INFORME DE AUDITORÍA N° 052-2026-CG/GRHC-AC

AUDITORÍA DE CUMPLIMIENTO
MUNICIPALIDAD DISTRITAL DE SAN MIGUEL DE CAURI
SAN MIGUEL DE CAURI – LAURICOCHA - HUÁNUCO

"PROCEDIMIENTO DE SELECCIÓN, EJECUCIÓN, RECEPCIÓN Y LIQUIDACIÓN TÉCNICA Y FINANCIERA DE LA OBRA: "MEJORAMIENTO Y AMPLIACIÓN DE LOS SERVICIOS DE SALUD DEL PUESTO DE SALUD ANTACOLPA, DISTRITO DE SAN MIGUEL DE CAURI, LAURICOCHA – HUÁNUCO"

PERÍODO: 1 DE JULIO DE 2019 AL 23 DE DICIEMBRE DE 2021

Imagen n.° 14
Plano de Losas Aligeradas de Obra

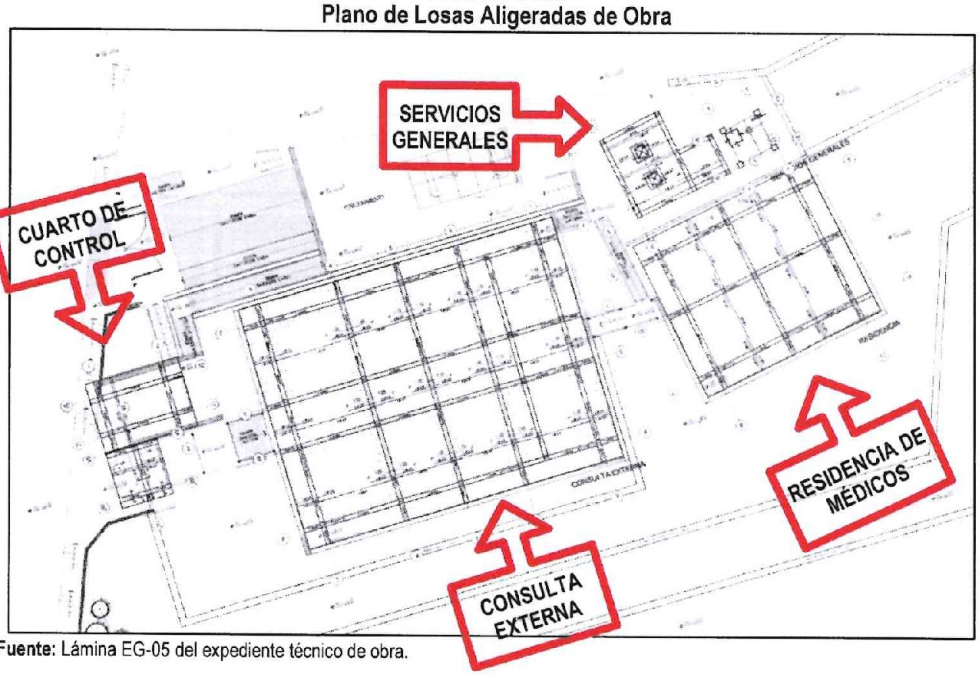
De la revisión al Plano General de Losa Aligerada, Lámina EG-05 **(Apéndice n.° 10)**, correspondiente a la especialidad de estructuras, se evidencia los detalles de las losas aligeradas de los módulos de consulta externa, residencia de médicos, servicios generales y control, las cuales presentan áreas (metrados) diferentes, como se muestra a continuación:

Imagen n.° 15
Plano de Cortes de los Diferentes Módulos de Obra

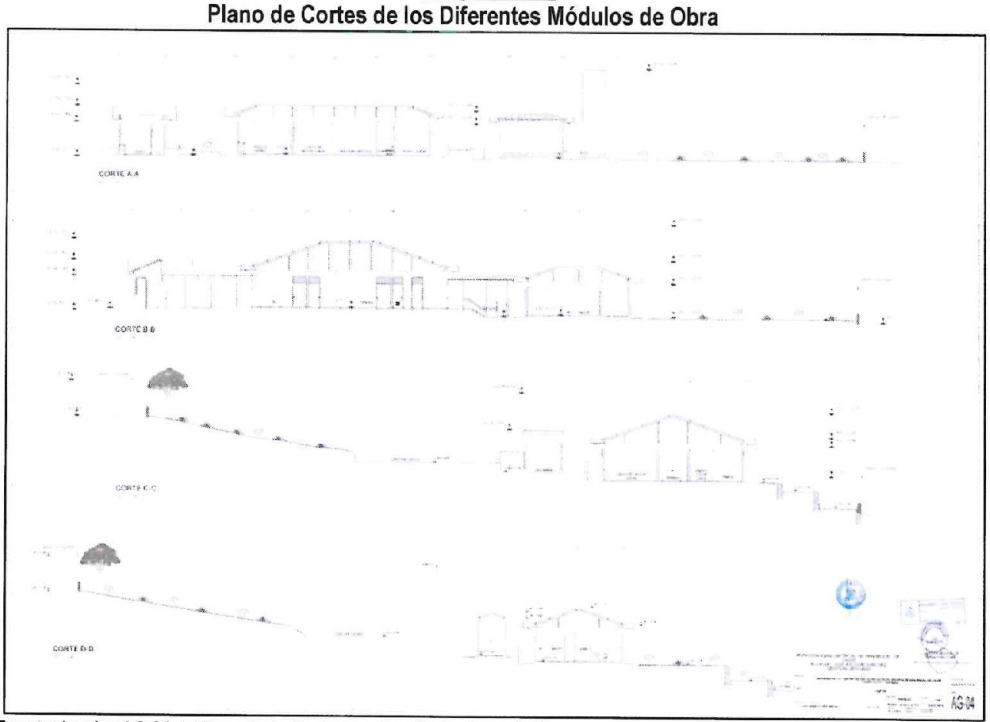
Además de ello, del plano: CORTES, lámina AG-04[25] **(Apéndice n.° 10)**, correspondiente a la especialidad de arquitectura, se observa los detalles de CORTE A-A, CORTE B-B, CORTE C-C y CORTE D-D, donde se advierte que los módulos de consulta externa, residencia de médicos, servicios generales y control presentan un (1) solo nivel de edificación, como se muestra a continuación:

Similar situación, se advierte que de la revisión al sustento de metrado **(Apéndice n.° 10)** de la partida "*ENCOFRADO Y DESENCOFRADO EN LOSAS ALIGERADAS*", presenta un metrado de 653,61 m², considerando dos (2) niveles los cuales no concuerdan con los planos de estructuras (lámina E-13 **(Apéndice n.° 10)**) ni arquitectura (lámina AG-04 **(Apéndice n.° 10)**); el cual se muestra a continuación:

Detalle de la losa aligerado y vigas del bloque de consulta externa I

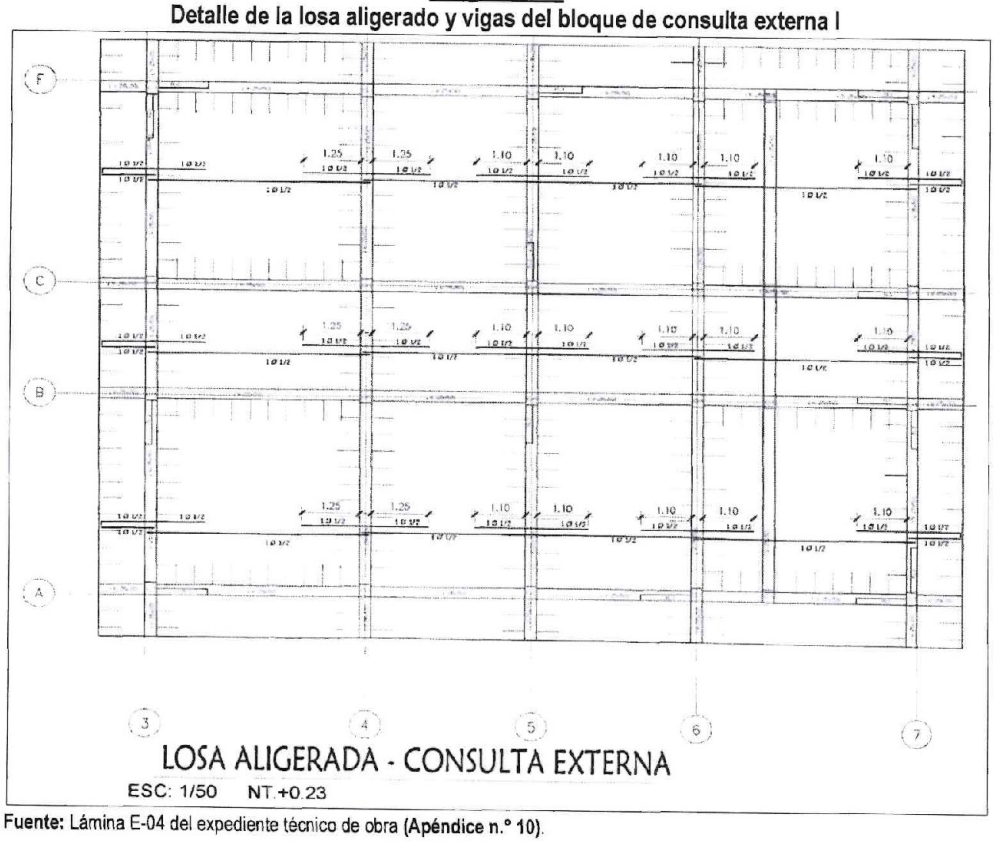
De igual forma, de la revisión al plano: "*LOSA ALIGERADA Y VIGAS BLOQUE CONSULTA EXTERNA I*", Lámina E-04[28], correspondiente a la especialidad de estructuras, se evidencia los detalles de la losa del módulo de consulta externa, como se muestra a continuación:

Igualmente, de la revisión a la *"Planilla Metrados de Acero"* **(Apéndice n.° 10)**, se advierte que estos metrados no concuerdan con los detalles de plano (Imagen n.° 16) en donde se observa la utilización de aceros 1/2", más no de otros diámetros como lo señala en la planilla de metrados, tal como se muestra a continuación:

Imagen n.°18
Detalle de la losa aligerado y vigas del bloque de residencia

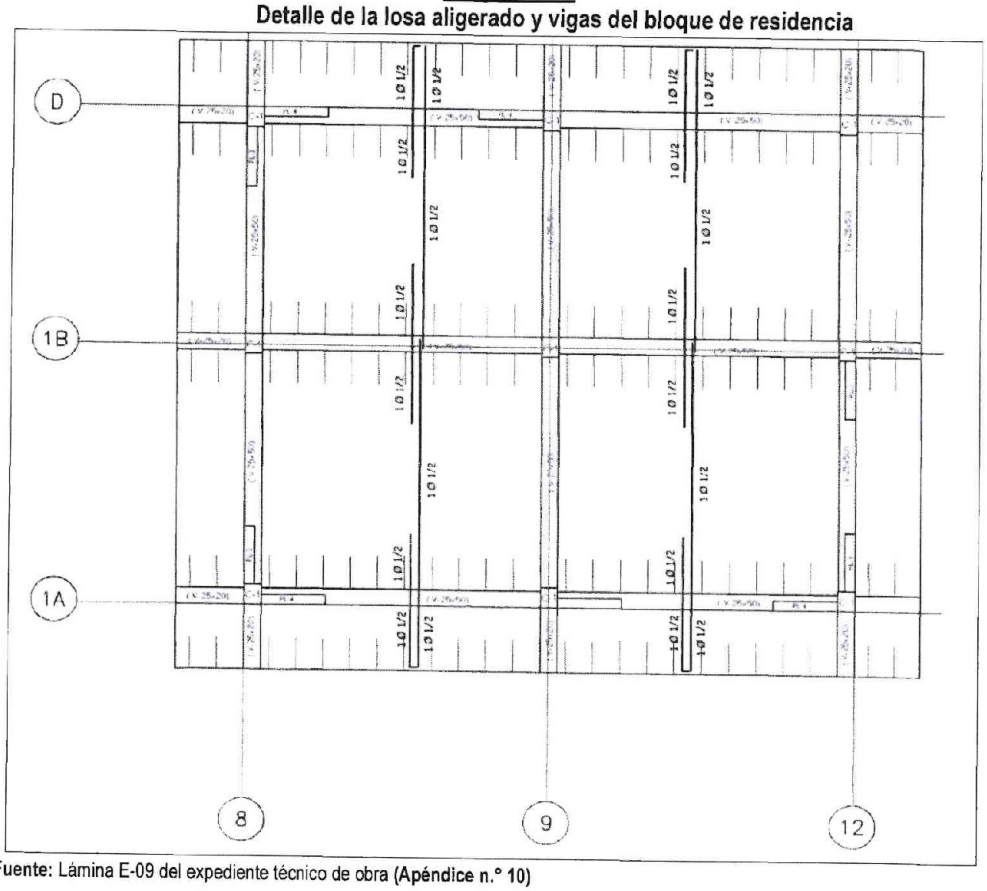
Así también, de la revisión al plano: LOSA ALIGERADA Y VIGAS BLOQUE RESIDENCIA I, lámina E-09[30] **(Apéndice n.° 10)**, correspondiente a la especialidad de estructuras, se evidencia los detalles de la losa del módulo de residencia de médicos, como se muestra a continuación:

Imagen n.° 20
Detalle de la losa aligerado y vigas del bloque de servicios generales

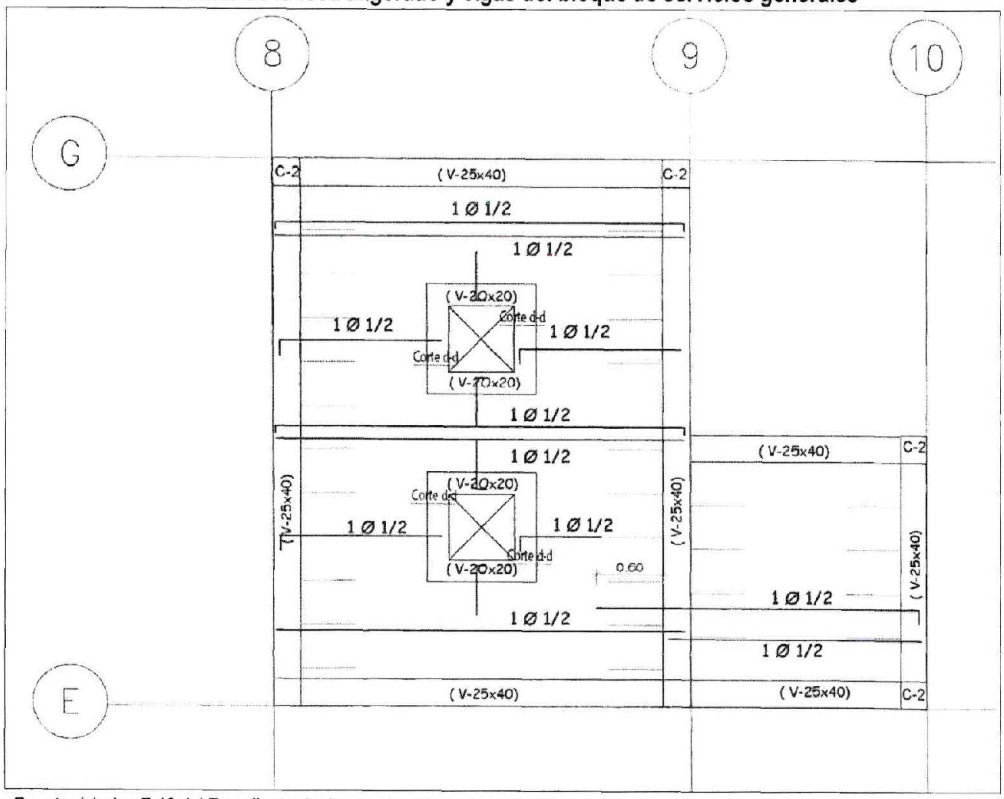
Así también, de la revisión al plano: LOSA ALIGERADA Y VIGAS BLOQUE SERVICIOS GENERALES, lámina E-13 **(Apéndice n.° 10)**, correspondiente a la especialidad de estructuras, se evidencia los detalles de la losa del módulo de servicios generales, como se muestra a continuación:

Imagen n.° 25
Plano Lámina: AG-04 - COBERTURA METÁLICA e=0.50mm. SIMILAR TR-4

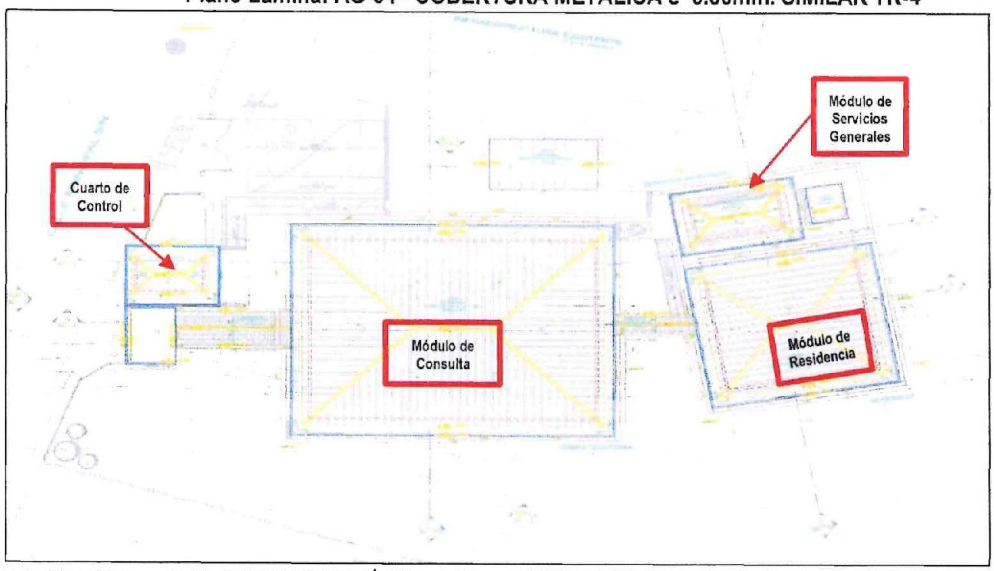
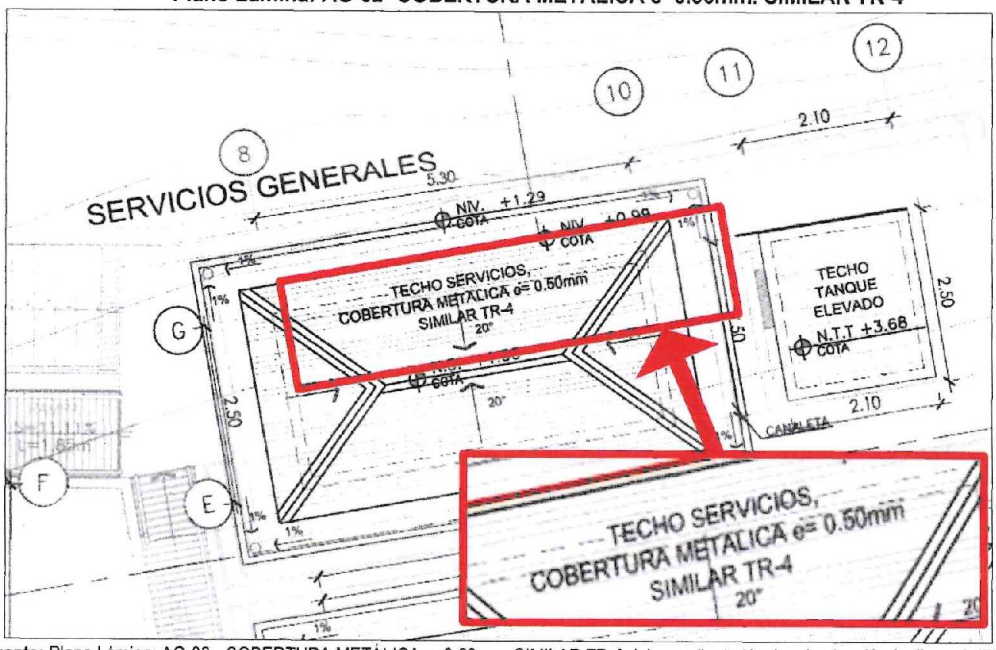
De acuerdo con los planos de techo[45], Lámina: AG-04 **(Apéndice n.° 46)** y Lámina: AG-02 **(Apéndice n.° 47)** del expediente técnico, se logra advertir el recubrimiento con plancha termoacústica, sobre la losa aligerada del módulo de servicios generales, en el cual se detalló: "*COBERTURA METÁLICA e=0.50mm. SIMILAR TR-4*", como se muestra a continuación:

Es así como, el módulo de servicios generales (Área de grupo electrógeno – Recolección de Residuos Sólidos) establece un área de techado de 22.10 m²; asimismo, de la revisión del análisis de precios unitarios de la partida *"03.06.01 Plancha Termoacústica Tipo TR4"* **(Apéndice n.° 49)**, advierte los gastos de mano de obra, materiales y equipos, como se muestra a continuación:

Sin embargo, el 9 y 10 de octubre de 2025, mediante acta de inspección física n.° 003-2025-CGR-GRCH-AC **(Apéndice n.° 29)**, la Comisión de Control, acompañados con los representantes de la Entidad, se apersonaron a la Obra, constatando que la partida *"03.06.01 Plancha Termoacústica Tipo TR4"*, no se encontrada ejecutada sobre el módulo de servicios generales, no existiendo ninguna cobertura sobre dicho ambiente, como se evidencia en la vista fotográfica siguiente:

Imagen n.° 29
Módulo de Servicios Generales sin Cobertura

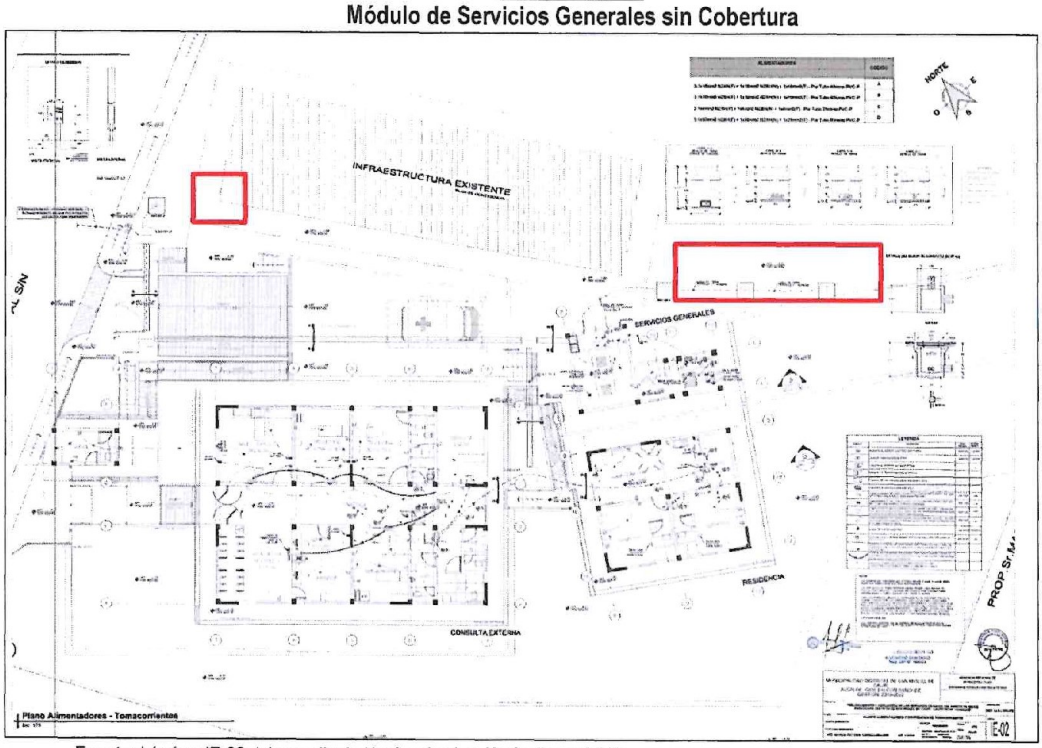
De acuerdo con los planos de la especialidad de instalaciones eléctricas, se evidencia que en el plano[47]: PLANTA ALIMENTADORES Y DISTRIBUCIÓN DE TOMACORRIENTES, lámina: IE-02 **(Apéndice n.° 50)**, se observa la ubicación de cuatro (4) pozos a tierra, correspondientes a la obra, como se observa a continuación:

Panel Fotográfico n.°1
Ubicación de pozos a tierra en planos vs encontrados en obra

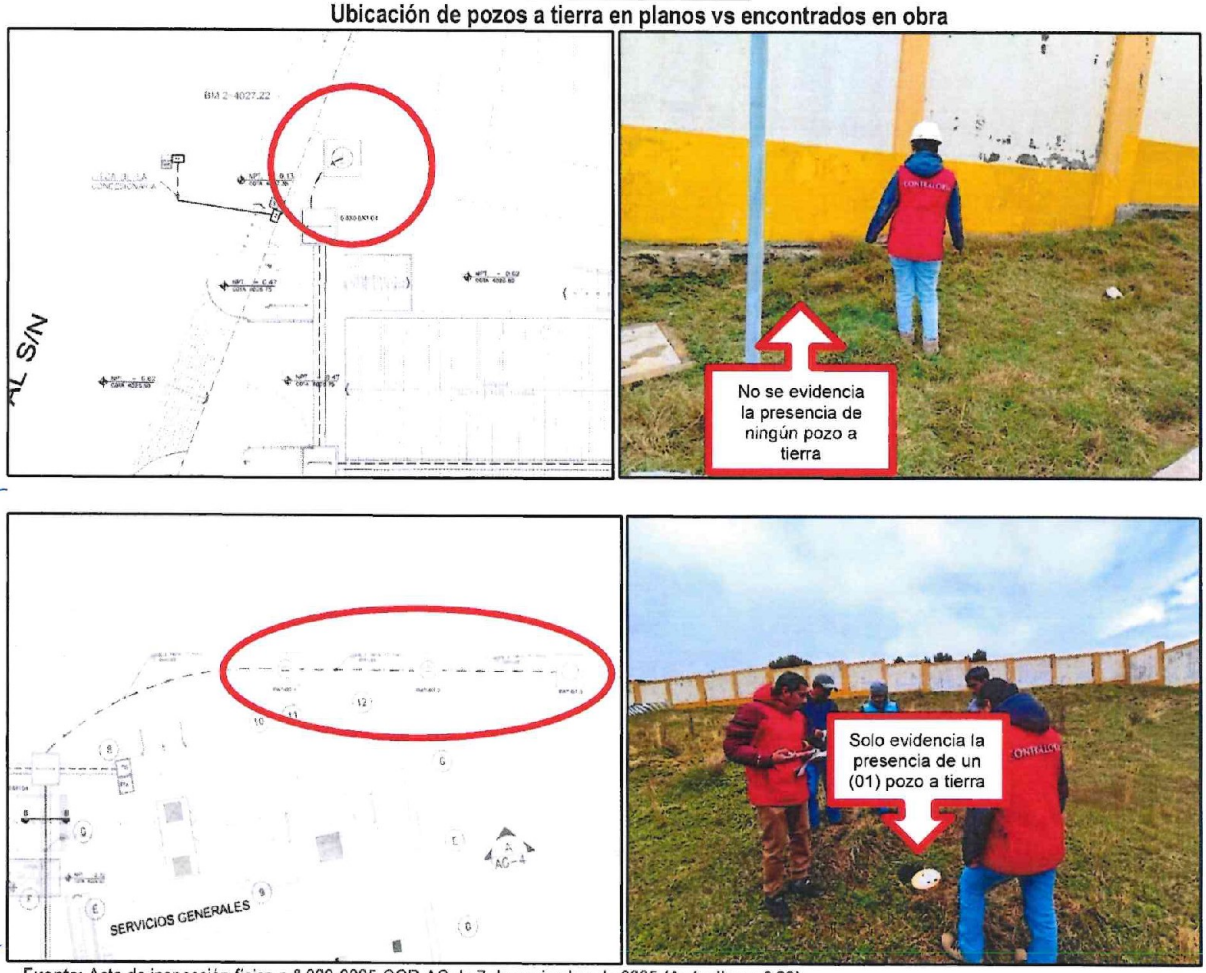
Sin embargo, el 7 de noviembre de 2025, mediante acta de inspección física n.° 009-2025-CGR-AC **(Apéndice n.° 29)**, la Comisión de Control, acompañados con los representantes de la Entidad, se apersonaron a la Obra, constatando que la partida "*04.03.07.02 Pozo a Tierra*", no se encontrada ejecutada según lo señalado en los planos, como se evidencia en las vistas fotográficas siguientes:

En resumen, solo se han ejecutado dos (2) pozos a tierra correspondientes a la partida "*04.03.07.03. POZO A TIERRA*", de los cuatro (4) señalados en planos y presupuesto.

Plano de detalles constructivos de los exteriores, detalle De-12

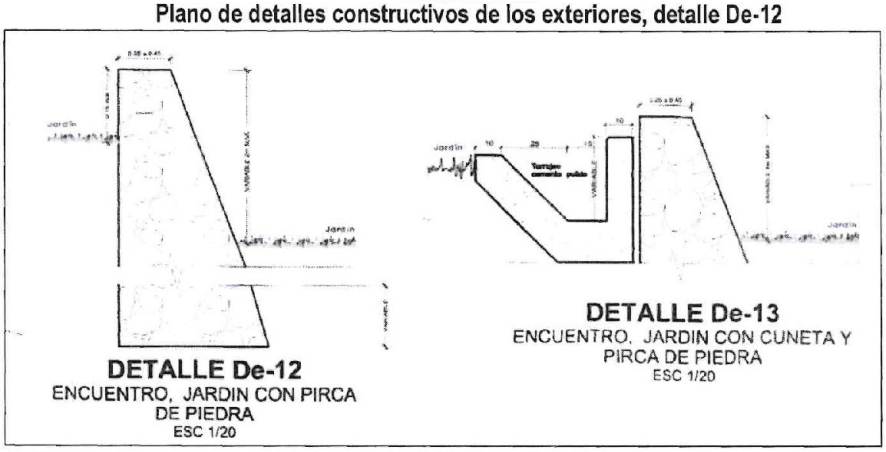
02.14.05	Cuneta en V	No se ejecutó la partida *"02.14.02. Cortina de Lino Plastificado inc. Riel (H-7)"*, conforme al plano detalles constructivos exteriores, lámina: D-05, no existiendo ejecución de cunetas en el área verde (jardín).	Val n.°10	Acta de Inspección Física n.° 003-2025-CGR-GRCH-AC de 9 y 10 de octubre de 2025	**No Ejecutada**
04	INSTALACIONES ELÉCTRICAS

Instalaciones del módulo de control donde se evidenció falta de ejecución de partidas

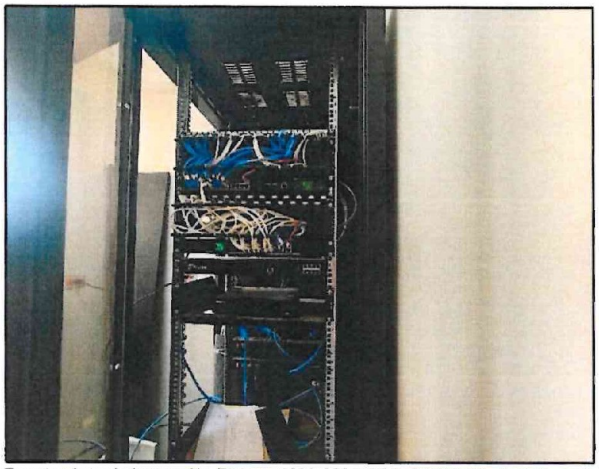
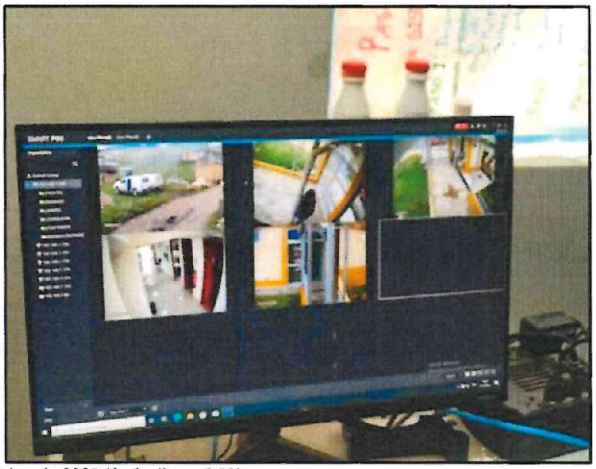
Por lo que, se evidenció que se valorizaron partidas no ejecutados en las valorizaciones de obra n.° 10, 11 y 12 **(Apéndice n.os 52, 54 y 55, respectivamente)**, correspondientes a las especialidades comunicaciones, las cuales no se ejecutaron en obra, de acuerdo a los señalado en los presupuestos de las especialidad de comunicaciones del expediente técnico de obra; pese a ello, la Supervisión de Obra, conjuntamente con el señor Juan Carlos Valuis Canchachi, Subgerente de Infraestructura y Desarrollo Urbano y Rural, aprobaron y dieron conformidad a las citadas valorizaciones a favor del Contratista, por trabajos que no se realizaron.

Panel Fotográfico n.°6
Evidencia del no funcionamiento de las motobombas

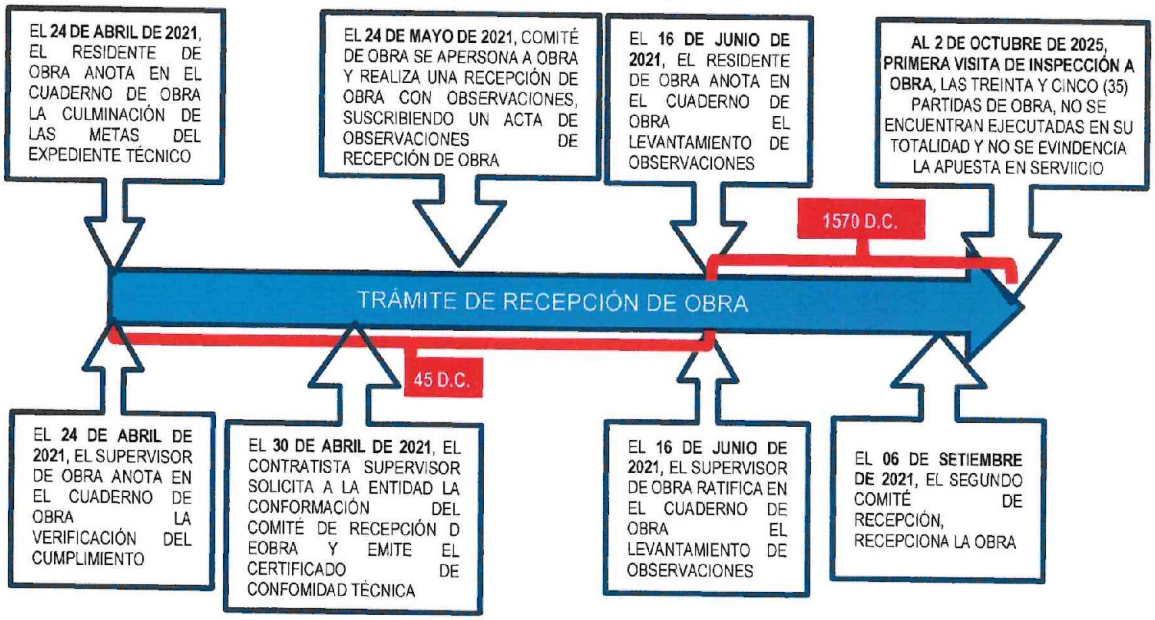
En ese contexto, los hechos expuestos revelan que, la Supervisión de Obra y los miembros del Comité de Recepción, no advirtieron que la obra se encontraba inconclusa y con la falta de funcionamiento de las instalaciones eléctricas y sanitarias, puesto que, durante el acto de recepción de obra, aún se encontraban partidas que no se habían ejecutado en su totalidad y las consideraron como partidas "EJECUTADAS", no cautelando el funcionamiento de éstas en la etapa de recepción; tal situación conllevó a un retraso injustificado en la ejecución de obra desde el 25 de abril de 2021 hasta la primera visita efectuada por la Comisión Auditora de 2 de octubre de 2025[109] **(Apéndice n.° 94)**; generando la aplicación de penalidad por mora en la ejecución de la prestación.
